Acuerdo 1172 Por el cual se aprueba la incorporación del cambio en los límites de generación y absorción de potencia reactiva de las unidades 1, 2 y 3 de la planta de generación Prado y las respectivas curvas de carga

1172

4 Abril, 2019

Prado 1

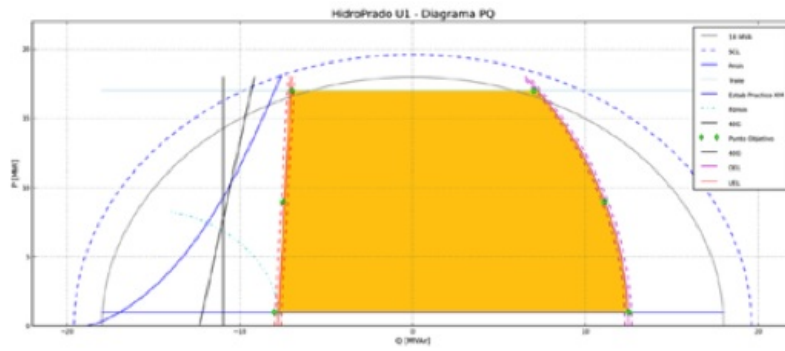
- 1** Aprobar la declaración de una nueva curva operativa de carga de las unidades 1, 2 y 3 de la central hidroeléctrica Prado, en la que se define la capacidad para entrega y absorción de potencia reactiva de la unidad en función de la potencia activa generada.

Unidad	Potencia (MW)	Potencia reactiva anterior [MVAR]	Potencia reactiva nueva [MVAR]
PRADO 1	17	9	7
	9	9	11.1
	1	9	12.5
	17	-8	-7
	9	-8	-7.5
	1	-8	-8
PRADO 2	17	9	7
	9	9	10.9
	1	9	12.2
	17	-8	-7
	9	-8	-7.5
	1	-8	-8
PRADO 3	17	9	7
	9	9	10.9
	1	9	12.2
	17	-8	-7
	9	-8	-7.5
	1	-8	-8
